Modulo per la presentazione delle osservazioni per i piani/programmi/progetti sottoposti a procedimenti di valutazione ambientale di competenza statale

ID: Codice procedura (ID_VIP/ID_MATTM):10844

Impianto per la produzione di energia elettrica da fonte eolica, costituito da 6 aerogeneratori della potenza complessiva di 37,2 MW, un sistema di accumulo da 25 MW e relative opere connesse in località "Rempillo" nel comune di Pitigliano (GR).

ALLEGATO alle OSSERVAZIONI all' IMPIANTO EOLICO denominato REMPLILLO nel COMUNE di PITIGLIANO (GR). Composto da n. 5 immagini e n. 5 pagine

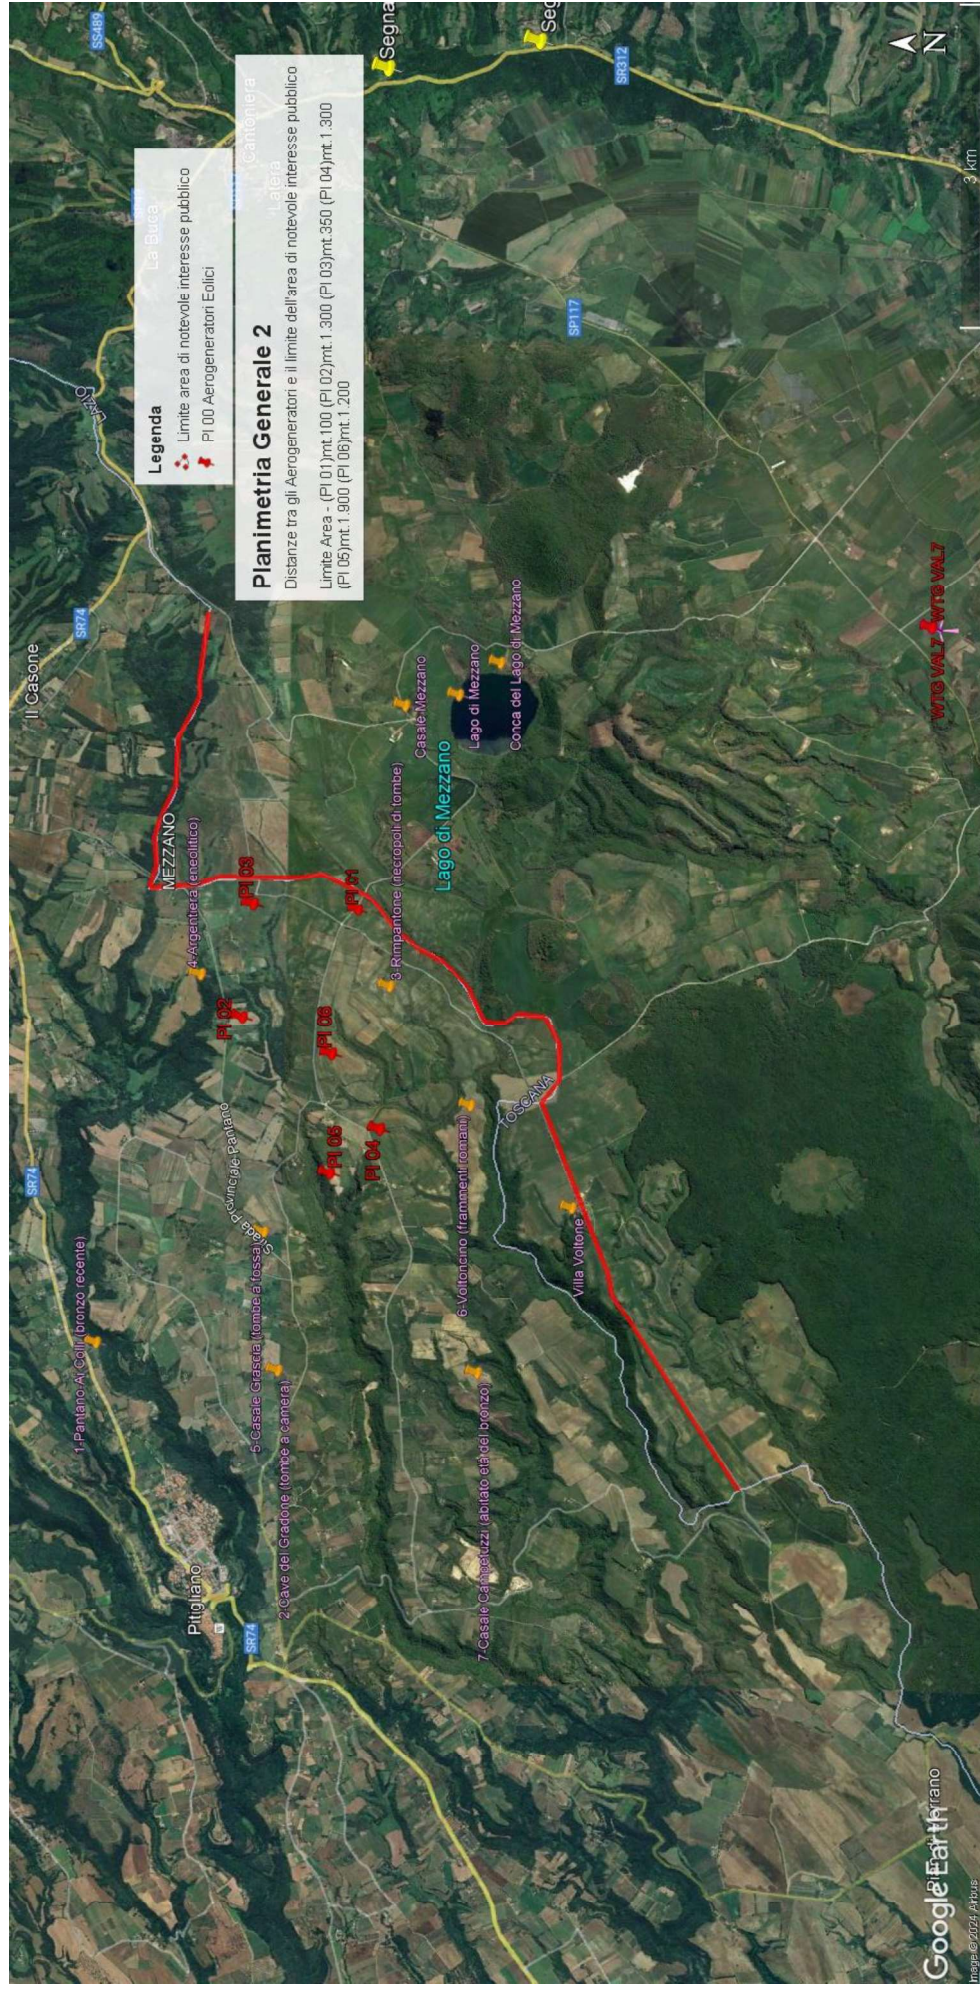
Immagine n. 1. Linea rossa indicante il confine Regioni Lazio-Toscana che coincide con parte del Perimetro del **vincolo di notevole interesse pubblico** ex art. 136 Codice Beni Culturali “**Conca del Lago di Mezzano e territorio circostante**” ed i sei aerogeneratori localizzati con segneposto rossi da P01 a P06 e ricadenti all’interno delle fasce di rispetto di 3 km dal bene vincolato e quindi in **area non idonea** al loro insediamento (ex art 20 co. 8 lettera c quater del D.Lgs n. 199/2021 e ss.mm.ii).

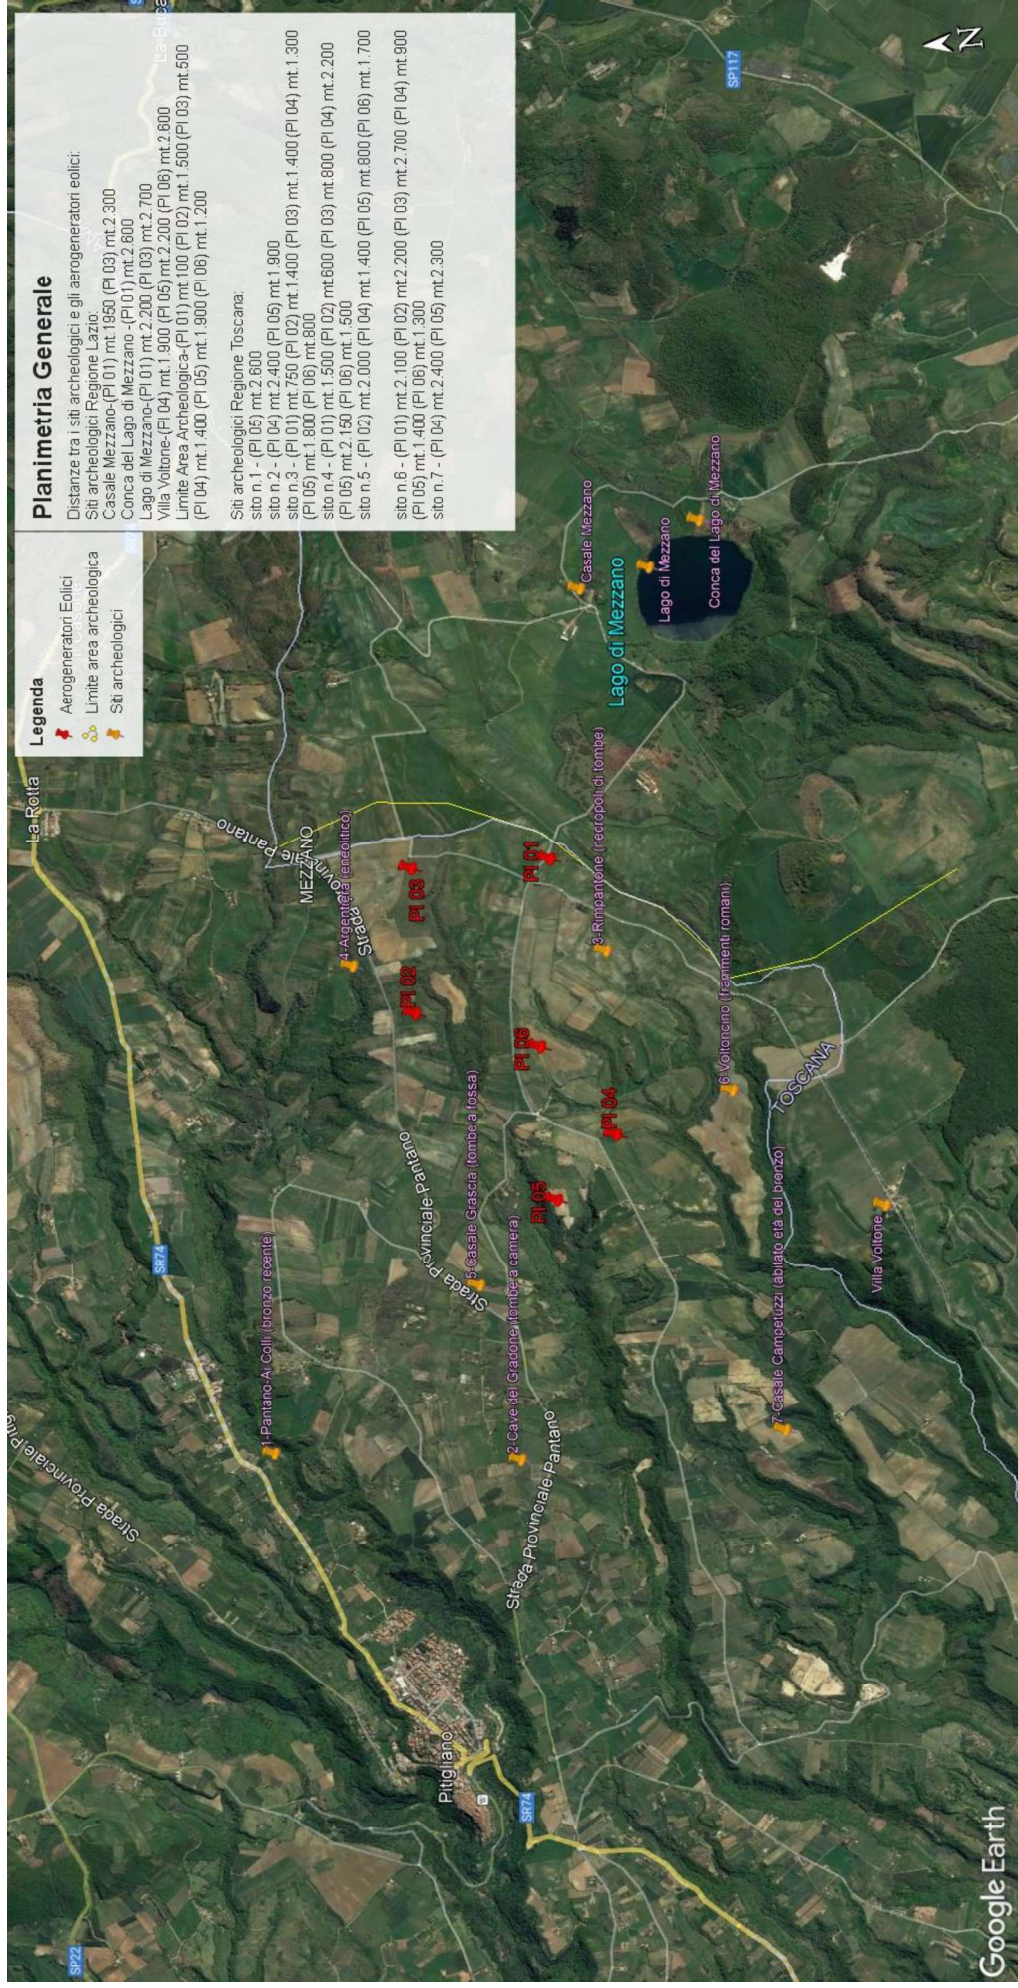
Immagine n. 3. Impatti dei sei aerogeneratori (in rosso) ricadenti nelle fasce di rispetto dei 3 km dai Beni Culturali (in giallo) e quindi in area non idonea al loro insediamento (ex art 20 co. 8 lettera c quater del D.Lgs n. 199/2021 e ss.mm.ii). Inoltre si segnala che le pale P04 e P05 ricadono all'interno di un'area archeologica e quindi in altra area non idonea.

- h) Le zone di interesse archeologico evidenziate nell'immagine n. 3 a cui si aggiungono anche l'importante abitato protostorico di Sorgenti della Nova e Ruderii del Castello altomedioevale che si trovano a circa 4 km dalle aree in cui è stato progettato l'impianto eolico industriale. Poco più lontano i resti del castello medioevale “Morroneccio”. Nell'area vasta le preziose necropoli eneolitiche (Poggi Alti) ed etrusche di Pitigliano, Sovana e Sorano.

Immagine n. 4 Situazione di saturazione da impianti FER nella provincia di Viterbo. Non sono riportati gli impianti fotovoltaici e agrivoltaici che hanno inciso per buona parte nel cumulo di impianti FER per superare già nel 2023 gli obiettivi del PNIEC assegnati alla Regione Lazio per il 20230.

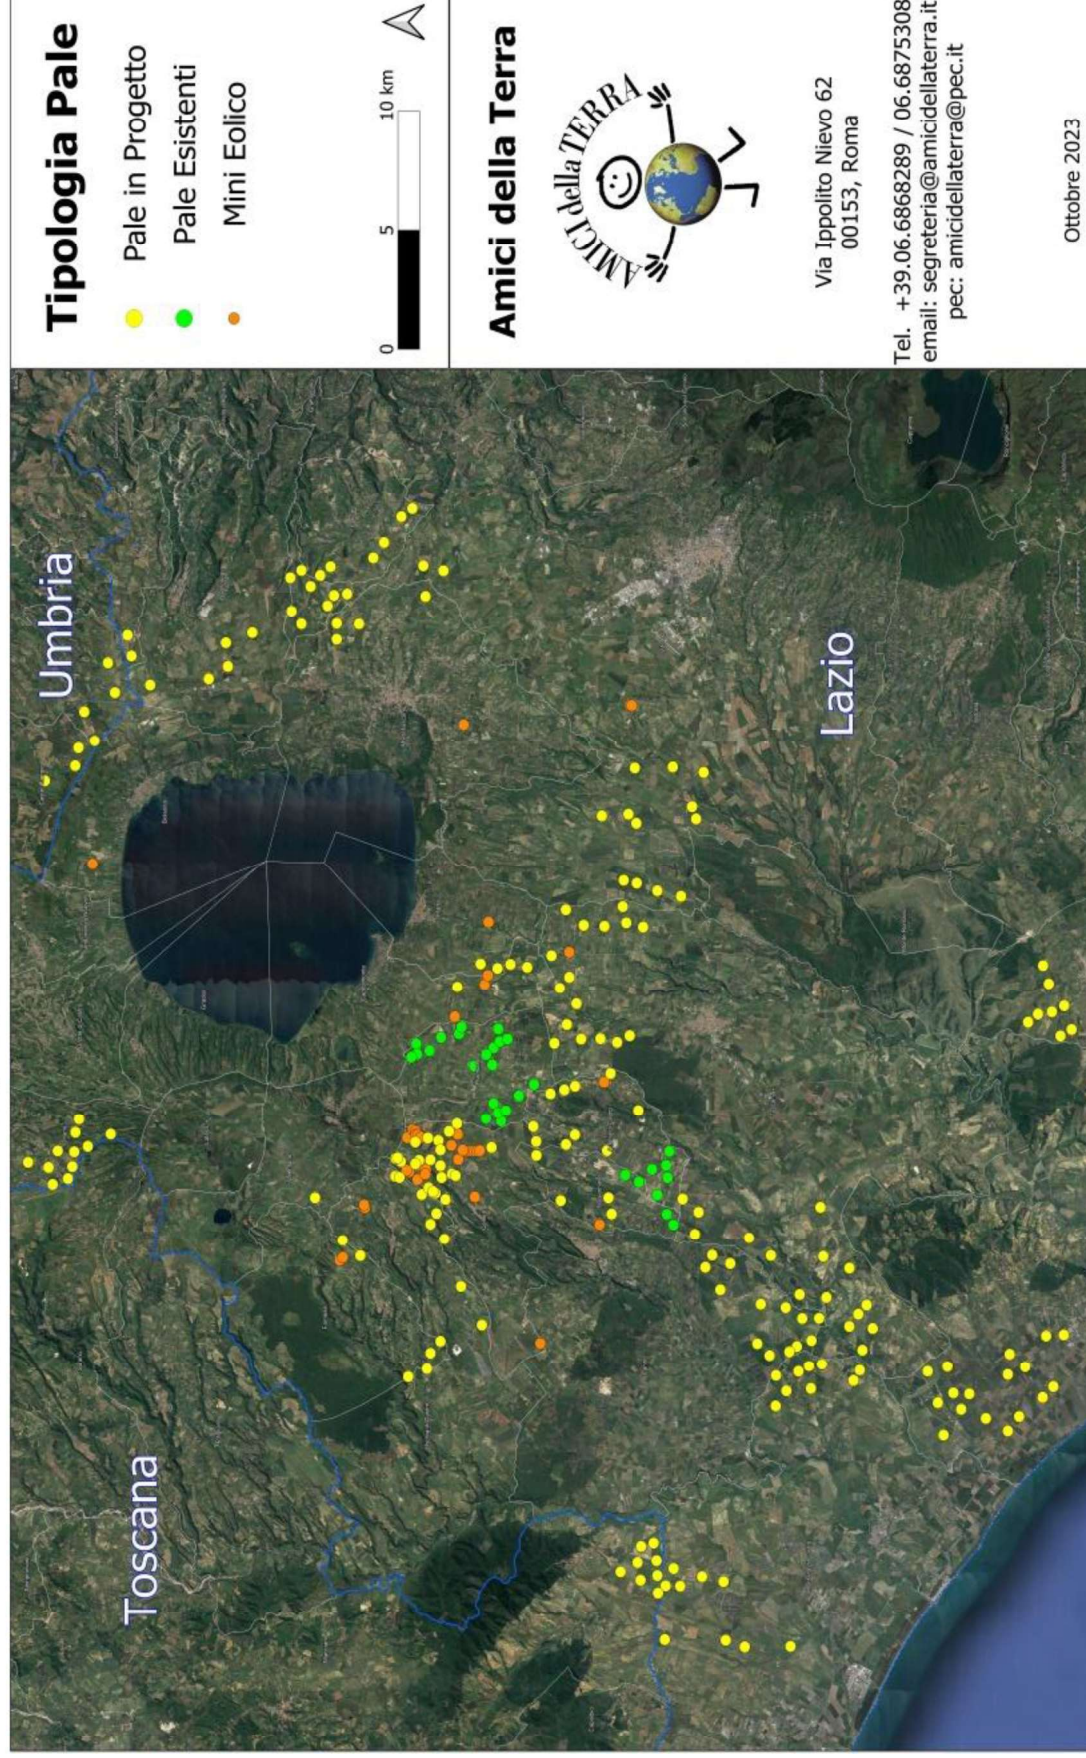
Quindi anche la Regione come Ente deputato dalla normativa nazionale a legiferare sulle aree idonee e non idonee si è espressa riguardo al fatto che abbia assolto ai doveri e alle quote stabilite dal PNIEC e in ambito regionale la provincia di Viterbo è stata quella con il più alto tasso di impianti FER tra tutte e quindi ormai satura ed il cumulo degli impianti FER installati, autorizzati e in progetto rappresenta una **elevata criticità per la sostenibilità ambientale di ulteriori eventuali iniziative**. L'impianto eolico " Rempillo" pur essendo "esterno al confine provinciale e regionale ma nelle sue immediate vicinanze (a soli 100 metri i primi due aerogeneratori) oltre ad impattare sul territorio e sulle economie di tre Comuni del Lazio (Farnese, Valentano e Latera) si trova nelle fasce di rispetto dei Beni di notevole interesse pubblico come si è evidenziate nelle Osservazioni nn. 1 e 2 e crea anche degli impatti negativi anche sui beni naturalistici come verrà dettagliato nell'Osservazione n. 4. Inoltre andrebbe a sommarsi al già enorme cumulo di impianti eolici e fotovoltaici e geotermici che già creano una elevata criticità ambientale nella provincia di Viterbo e interferiscono anche con il territorio toscano come si può vedere dalle immagini nn. 4 e 5 dell'Allegato n. 1.
